Straße: **A 66, Frankfurt a.M. - Hanau**

Teilabschnitt: Tunnel Riederwald
einschl. AD Erlenbruch u. AS Borsigallee

Entwässerungstechn. Entwurf

Verbindungsbauwerk Westportal

Blatt Nr.: 4

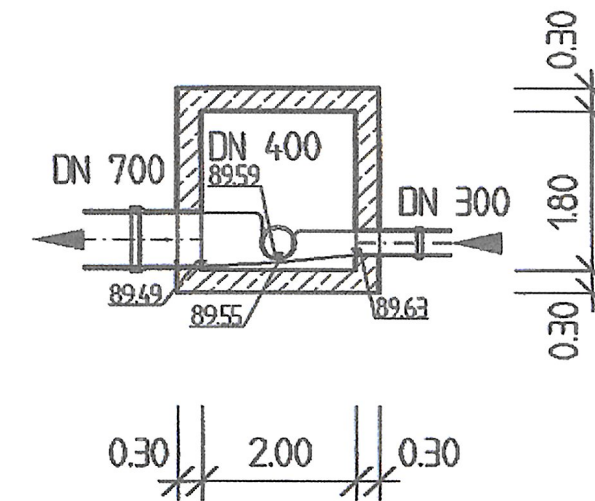
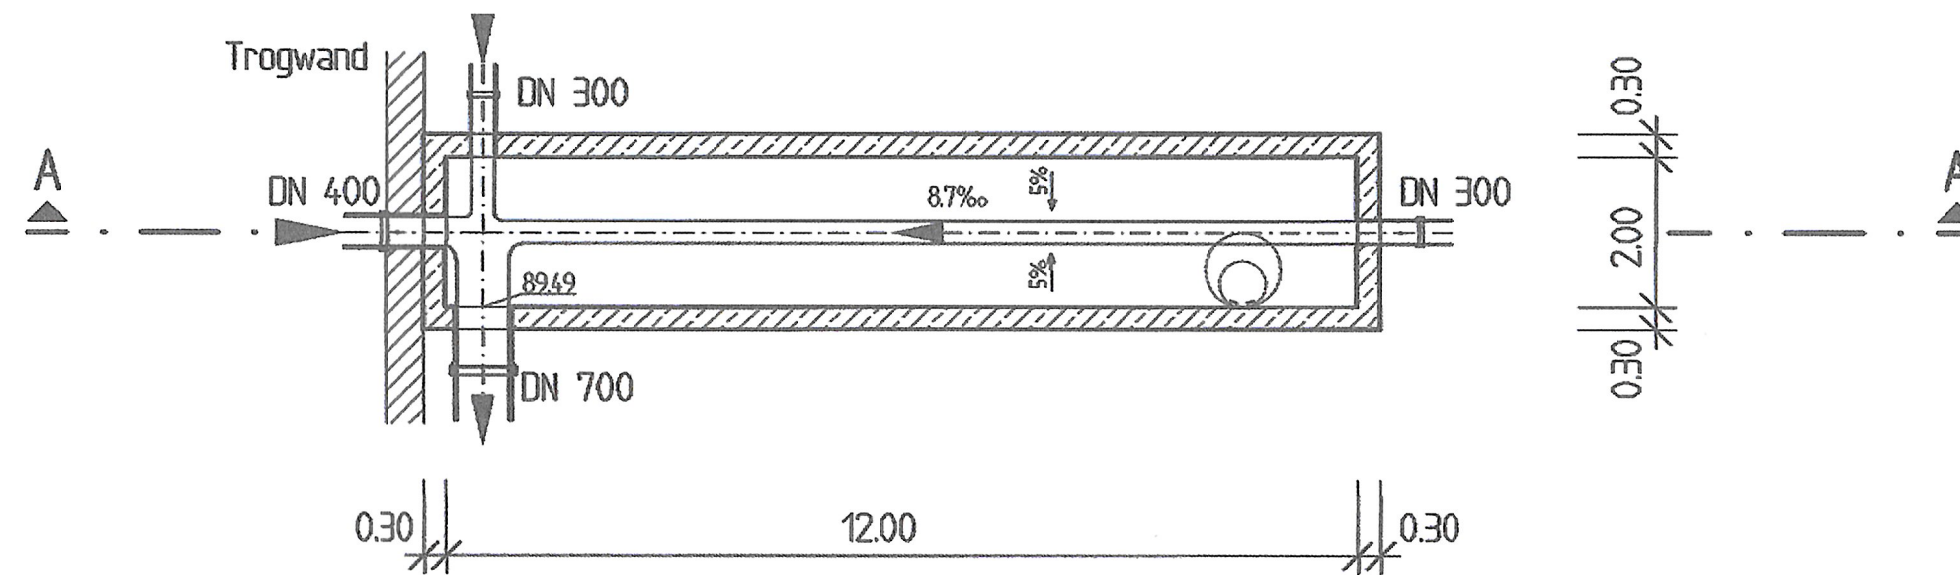
Planänderung
Tunnel einschließlich AD Erlenbruch, Obere Ebene und Lärmschutz
"Verbindungsbauwerk Westportal, Unterlage 13.5 Blatt 4" entfällt
